विषय- जनपद नैनीताल के ब्लॉक ओखलकांडा में कटना से वारी मोटर मार्ग के निर्माण हेतु १.५३ है० वन भूमि का गैरवानिकी कायनिर्माण हेतु के अन्तर्गत गैरवानिकी कार्य हेतु लो०नि०वि० को प्रत्यावर्तन(प्रस्ताव स० एफ०पी०/यू०के/रोड/४३५९४/२०१९)

सन्दर्भ- आपका पत्रांक ४५५९/१२-२ चम्पावत दिनांक २७/०४/२०२४

उपरोक्त विषयक सन्दर्भित पत्र के अनुपालन में उक्त मोटर मार्ग के प्रस्ताव पर लगायी गयी आपत्तियों का बिन्दुवार निराकरण निम्नवत है।

डिजिटल मैप- जनपद नैनीताल मे कटना से वारी मोटर मार्ग का क्षतिपूरक वृक्षारोपण स्थल ग्राम-खूट वारी

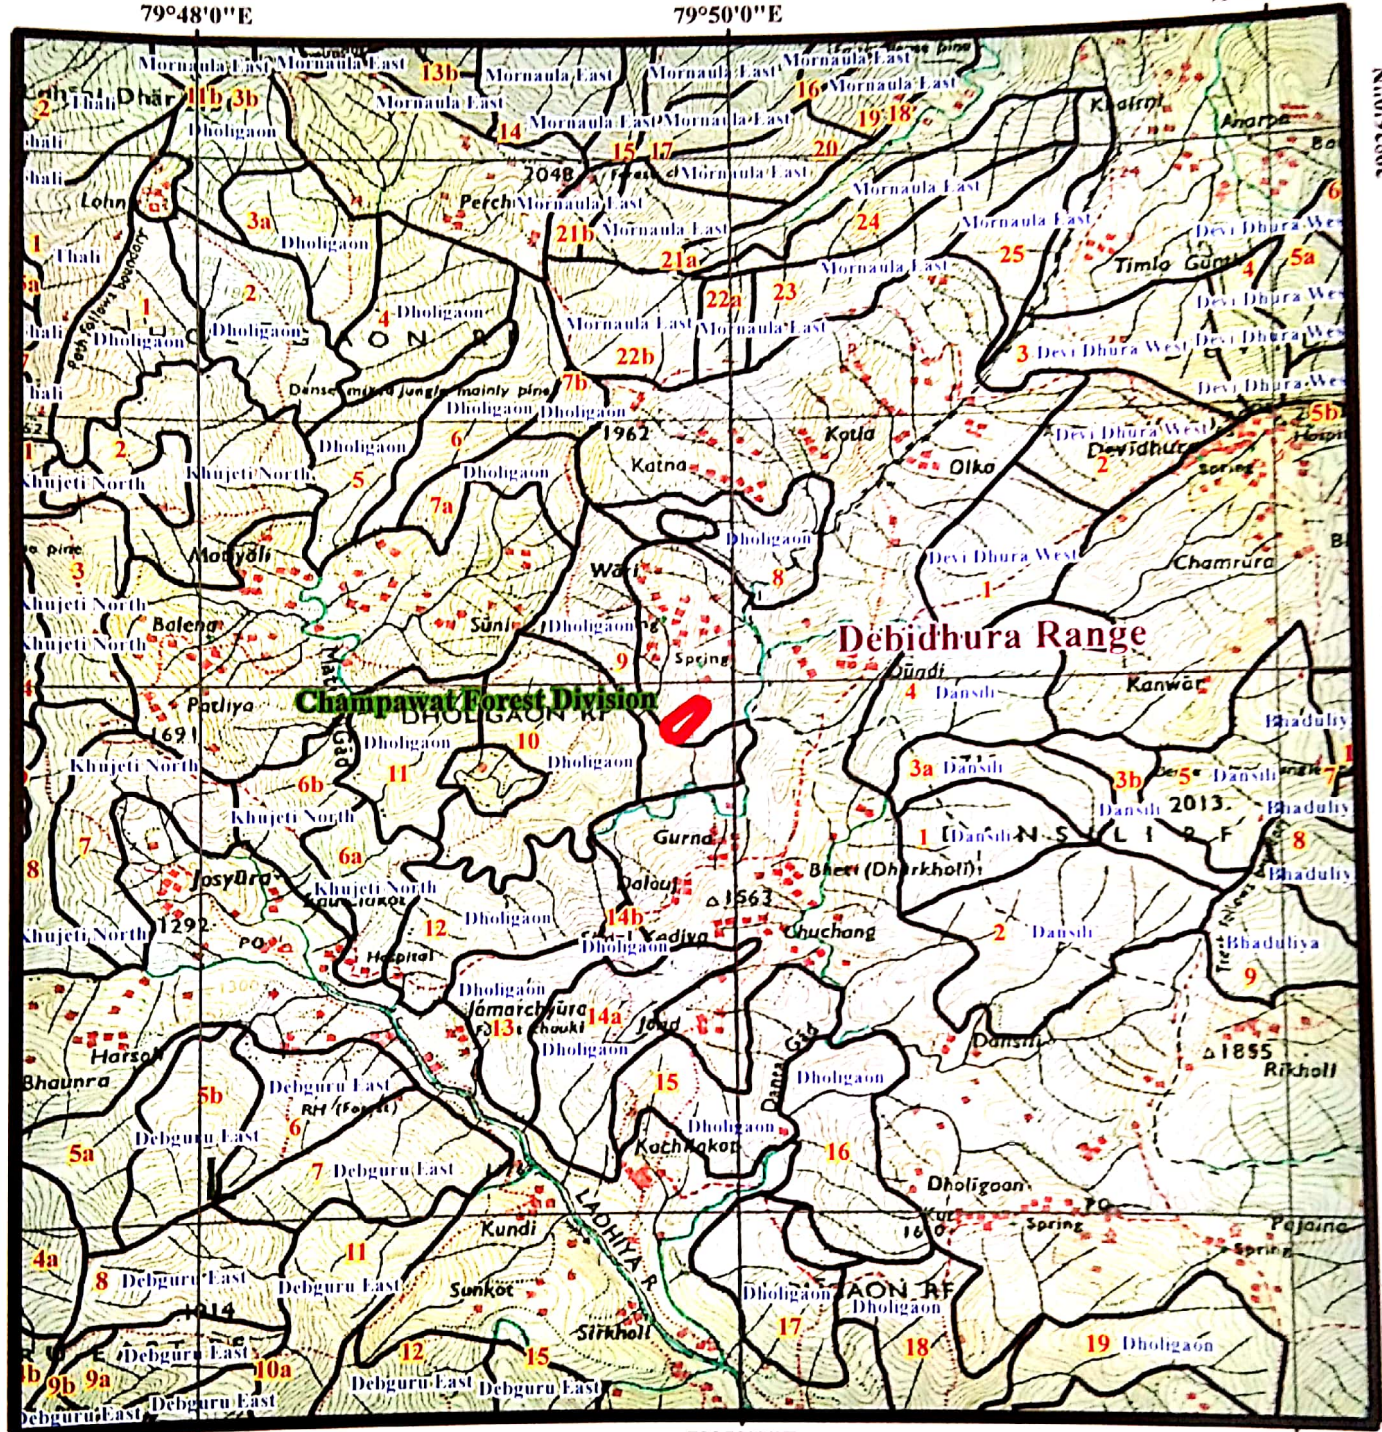
४	The shape of CA area provided in map is different from the shape of CA area is provided in KML.	बिन्दु संख्या ४ के क्रम में क्षतिपूरक वृक्षा रोपण हेतु पुनः भूमि का चयन नये स्थान पर कर तदनुसार के ०एम०एल० तथा टोपोग्राफ मैप तैयार कर लिये गये हैं।
५	The enumeration provided in online portal is incorrect. The trees falls in forest area is to be filled in online	बिन्दु संख्या ५ के क्रम में स्वीकृत समरेखण में वृक्षों की गणना पुनः वन क्षेत्राधिकारी देवीधूरा द्वारा कर ली गई है। जिसमें ७.०० मी० चौड़ाई में कुल २३४
